**Dopravní podnik Ostrava a.s.**

**„Dodávka 24 ks nových jednočlánekových elektrobusů a 2 ks nabíjecích stanic“**

## **VYSVĚTLENÍ, ZMĚNA NEBO DOPLNĚNÍ ZADÁVACÍ DOKUMENTACE**

Výkres a obrázek k požadavku 3.9.1

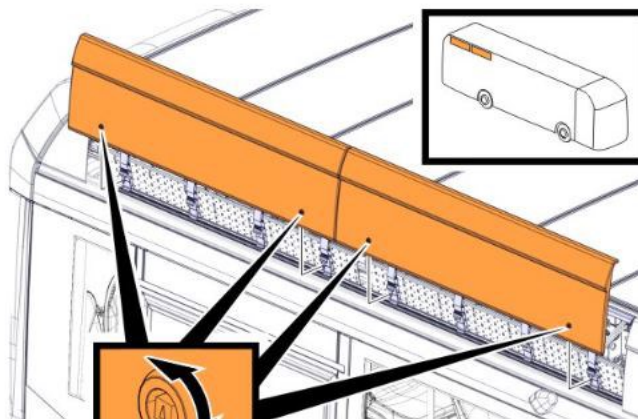
Požadavek 3.9.1: Je možno považovat certifikaci kabeláže dle normy R118.02 jako dostatečnou?

Je možno akceptovat přístup k bateriím odklopením bočních spoilerů se zajištěním?  
Viz obr. níže

Bateriové boxy jsou vyměnitelné a zakryté shora. Jejich výměna/ manipulace se provádí na konci životnosti. Toto zakrytí se neodklápí nýbrž odnímá celé. Je možno akceptovat toto řešení?  
viz obr. níže

Výkres a obrázek k požadavku 4.5

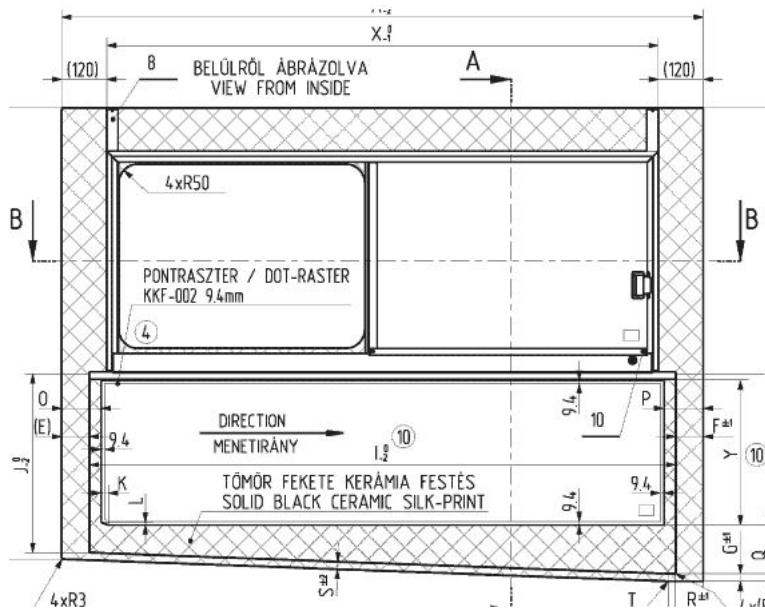
Požadavek 4.5: Je možno akceptovat otevíratelné stranová okna v provedení dle obrázku a výkresu níže?

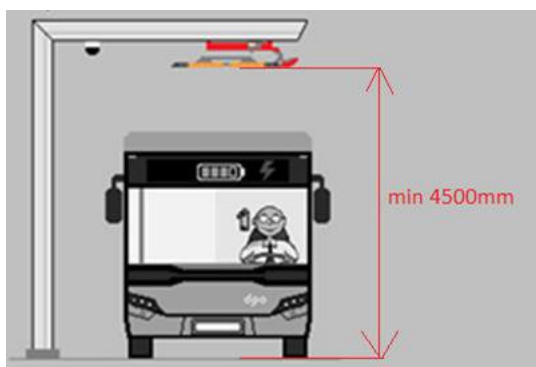
Prosíme o vyjasnění, jaký přesně systém má objednatel na mysli?

Zadavatel ponechává technické řešení sledování tolerance pro přistavování vozidel pod nabíjecí rameno na dodavateli. Toto zařízení musí elektronicky nebo mechanicky navést

přistavované vozidlo pod rameno nabíjecí stanice do tolerancemi stanovené polohy a tímto umožnit zahájení nabíjecího procesu.
